改善箇所説明図

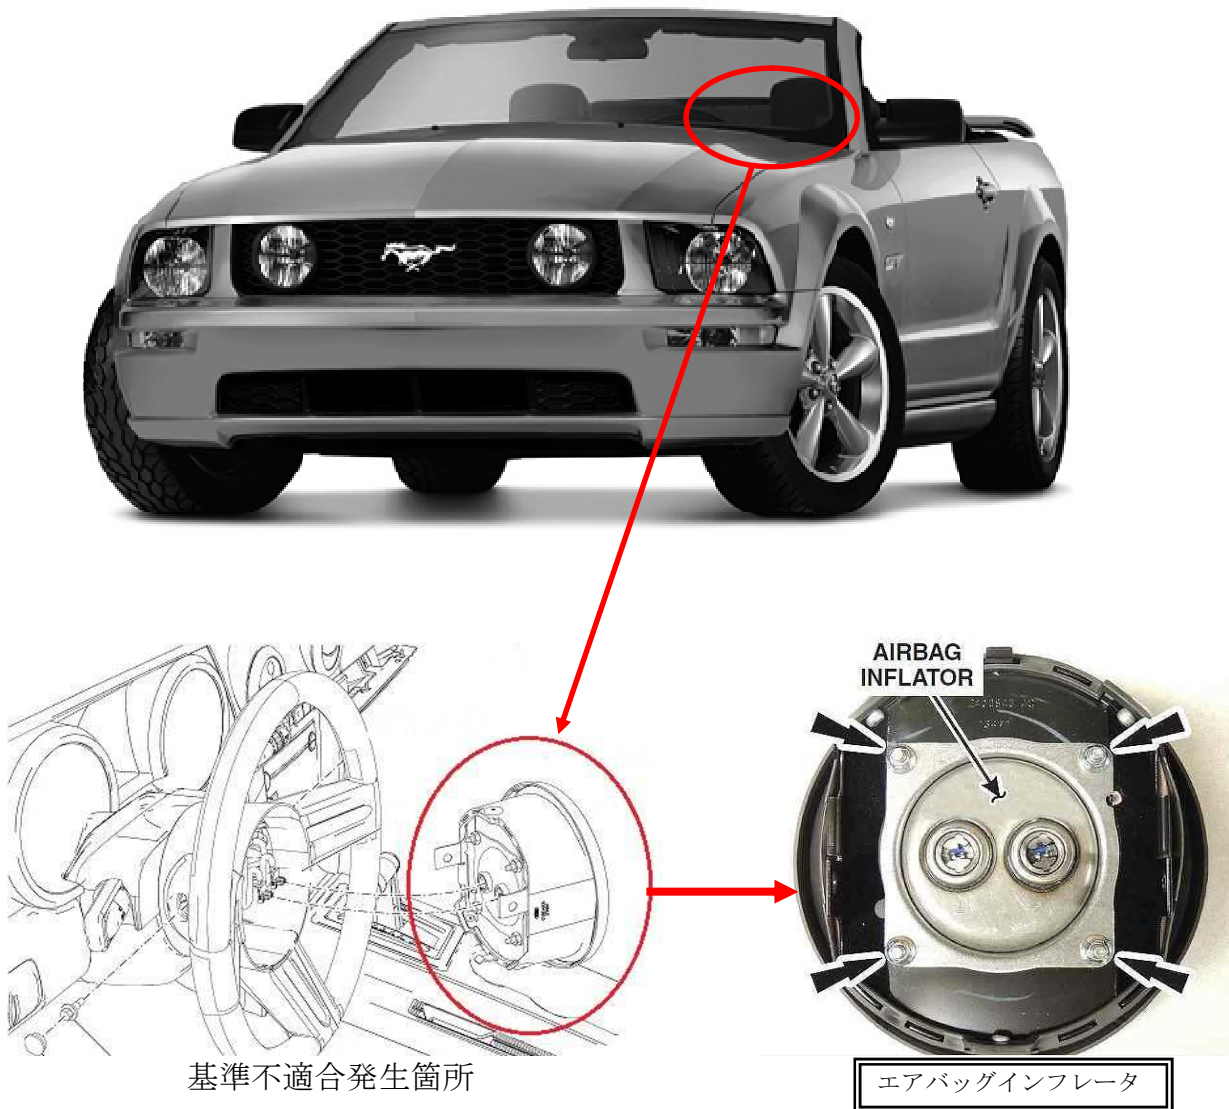
基準不適合発生箇所

運転席用エアバッグのインフレーター（膨張装置）において、エアバッグ展開時にインフレーター容器が破損して構成部品が飛散し、乗員が負傷するおそれがある。

改善の内容

（ 全車両、対策品の準備に時間を要することから、暫定措置として、運転席用エアバッグインフレーターを新品と交換する。なお、対策品が準備でき次第、インフレーターを対策品と交換する。 ）
